**OGGETTO:** Nuovo collegamento ferroviario Torino-Lione - Parte comune Italo - Francese, tratta in territorio Italiano - Progetto definitivo - Prima fase.

Espressione di parere nell'ambito della procedura di V.I.A. di competenza statale ai sensi dell'art.

# GIUNTA PROVINCIALE DI TORINO

OGGETTO: NUOVO COLLEGAMENTO FERROVIARIO TORINO-LIONE - PARTE COMUNE ITALO - FRANCESE, TRATTA IN TERRITORIO ITALIANO - PROGETTO DEFINITIVO - PRIMA FASE. ESPRESSIONE DI PARERE NELL'AMBITO DELLA PROCEDURA DI V.I.A. DI COMPETENZA STATALE AI SENSI DELL'ART. 18 LR N. 40/98 , LEGGE OBIETTIVO EX ARTT.166 , 167 E 182 DEL D.LGS. 163/2006  
PROPONENTE: LTF SAS

Figura 1 – Difesa spondale nel tratto interessato dalla galleria artificiale della SP24

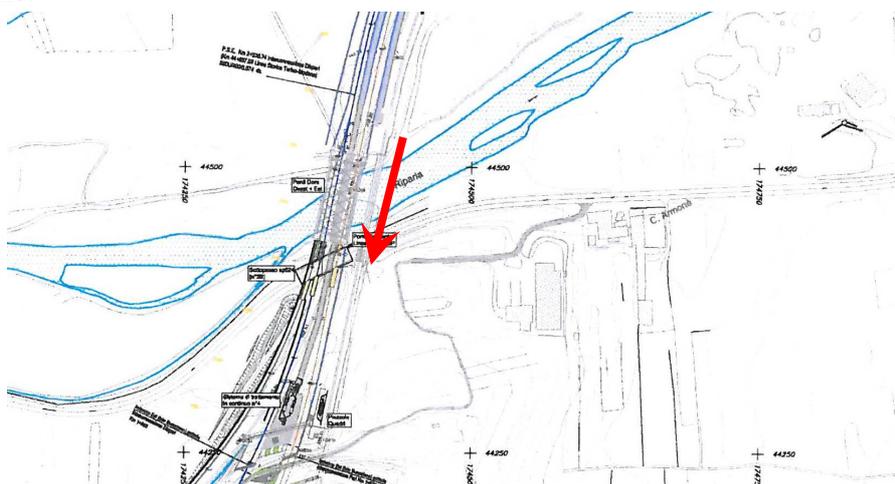
- inserimento nel progetto della sistemazione incrocio tra la S.P. n. 24 e la strada di collegamento con la S.S. n. 25 alla km. 53+500, mediante la realizzazione di una rotonda con diametro adeguato;
- inserimento nel progetto della sistemazione incrocio tra la S.P. 24 con la S.P. 207 alla km. 53+300 mediante la realizzazione di una rotonda con un diametro adeguato;
- non è stata presa in considerazione la realizzazione della difesa spondale del tratto di S.P. n. 24 posto in adiacenza della Dora Riparia.

Per quanto riguarda i primi due adeguamenti si ritiene che, **ancorchè esterni al perimetro del progetto, essi siano necessari per un adeguato inserimento territoriale ed ambientale** dell'opera in esame, pertanto si richiede che vengano contemplati nelle successive fasi della progettazione.

Infine il terzo intervento (difesa spondale) non risulta affatto esterno al perimetro (fig. 1) e la richiesta della sua realizzazione deriva dalla scelta progettuale di creare un tratto di galleria artificiale di lunghezza 46 m sulla SP24 in corrispondenza dell'attraversamento del nuovo ponte ferroviario sulla Dora, in ambito critico da un punto di vista idraulico. Con riferimento alla necessità di difesa dello specifico tratto stradale da eventuali esondazioni, si richiede che nelle successive fasi della progettazione venga prevista la realizzazione dell'intervento di cui sopra.
